PROGECO sas – GEO INGEGNERIA
Via Sarzana n. 95 – 19125 LA SPEZIA

DITTA GALLETTO BRUNO srl

ALLEGATO 1- VERIFICA del Comune di Sarzana dell'Esclusione del Nuovo Impianto dall'applicazione dei criteri localizzativi ESCLUDENTI

Oggetto: ***Impianto di trattamento e recupero inerti non pericolosi in Loc. Tavolara a nome Soc. Galletto Bruno.***

TAV. 8

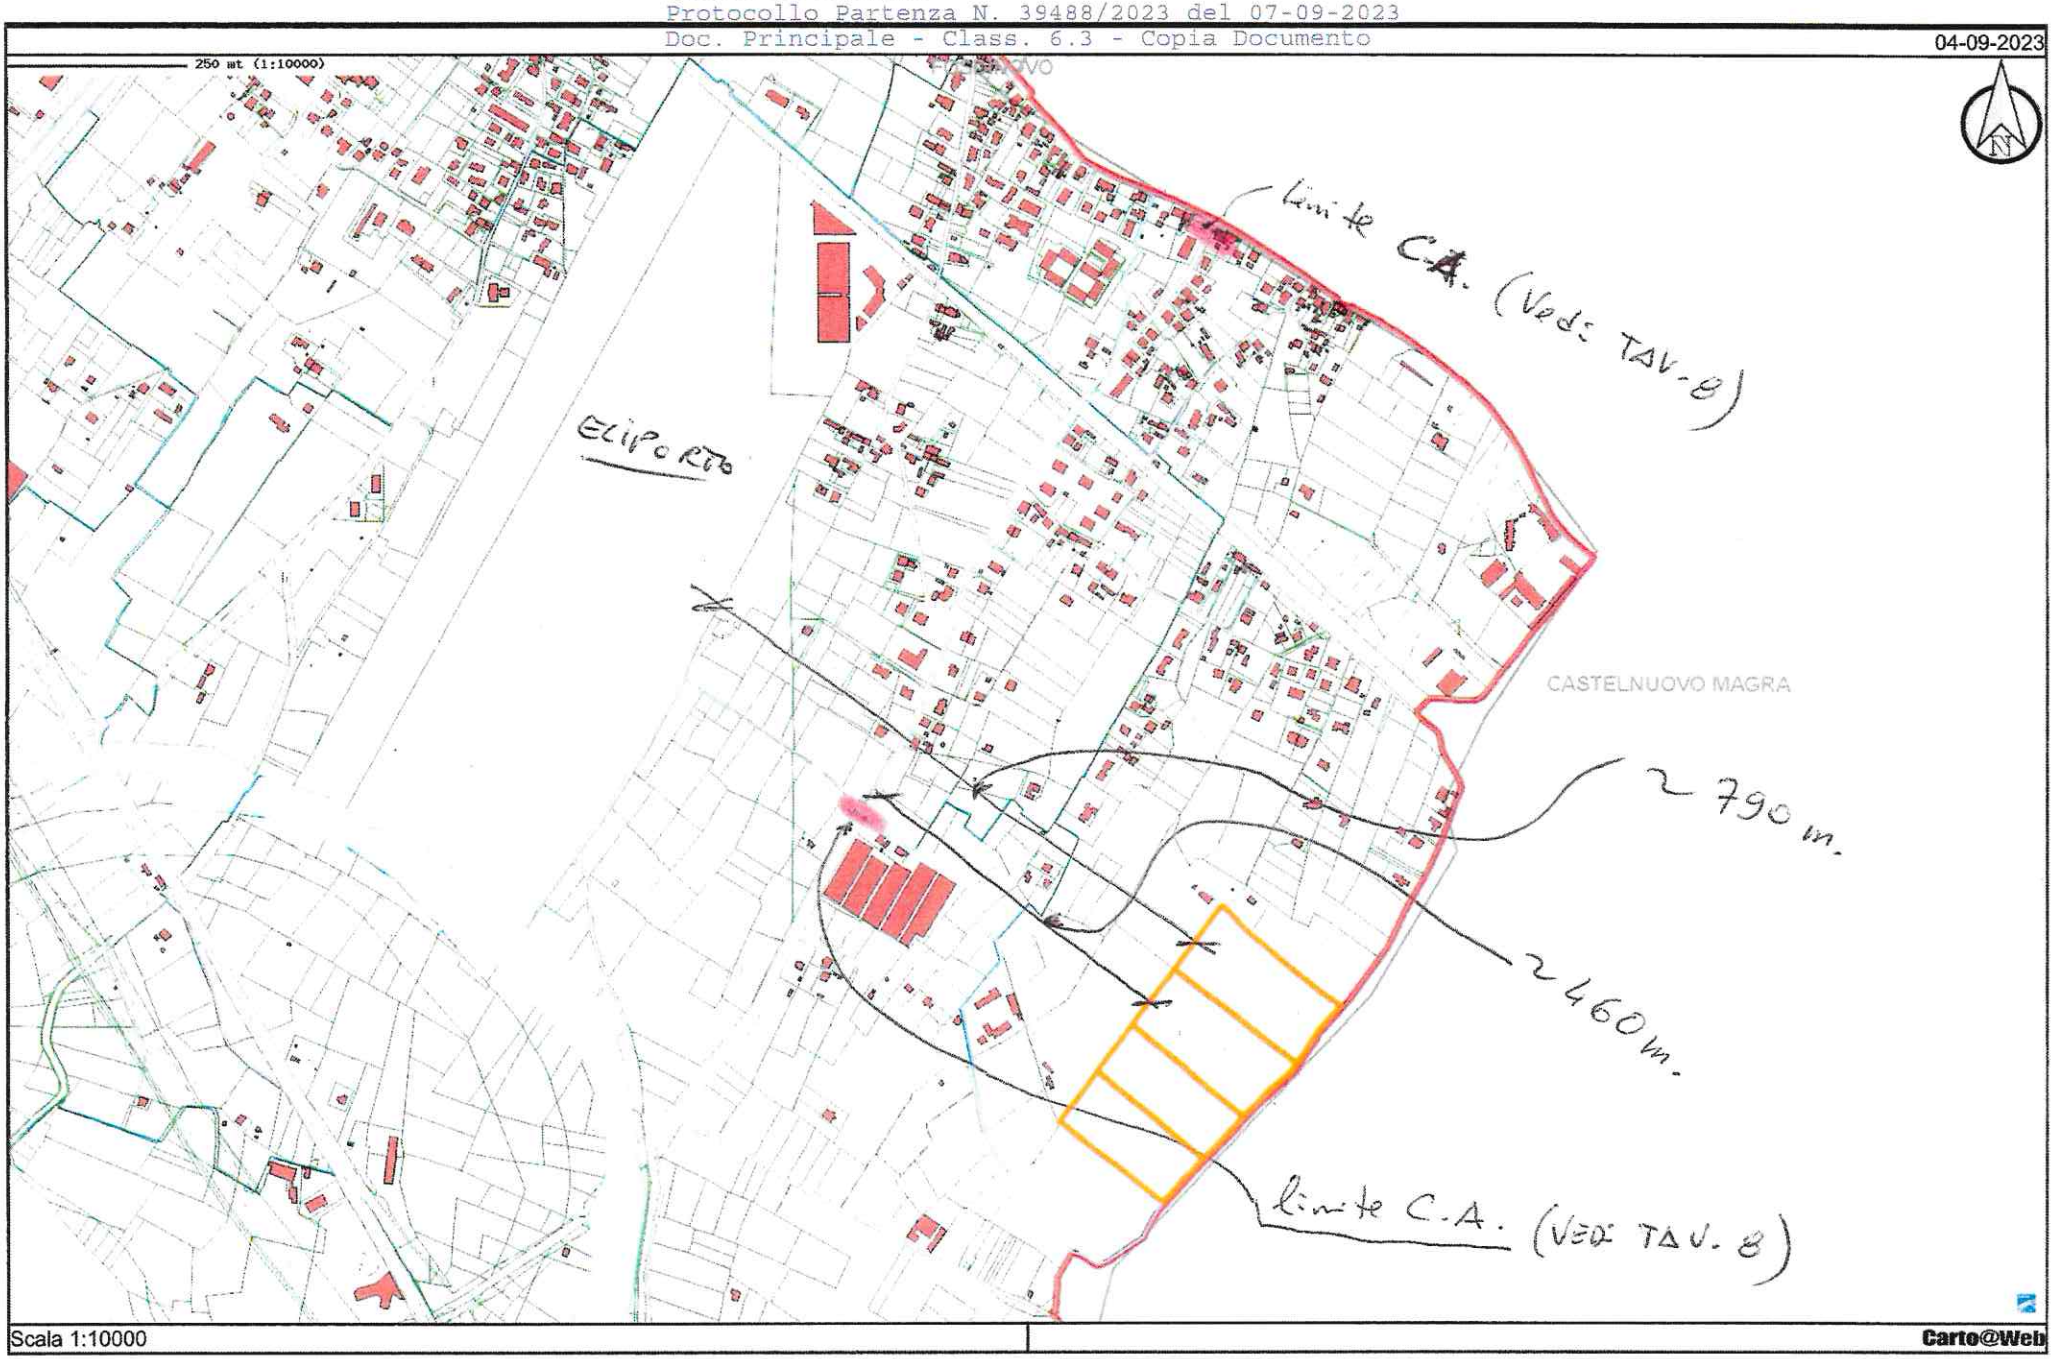
- Per quanto riguarda la distanza dal "centro abitato": nella tavola 8 *(che si allega)* di cui alla delibera GC. n. 236/2002 e approvazione definitiva con delibera GC. n. 6/2003, i limiti più vicini all'area dell'impianto, sono quelli individuati nella tavola con linee color rosa e indicazione "I e F S.P. n. 22 Km. 0,00 e Km. 0 + 650", in via Alta Nuova. La distanza dell'area dell'impianto dall'individuazione di cui sopra, è di circa 460 m., come riportato nello stralcio planimetrico in scala 1:10.000 *(che si allega)*.
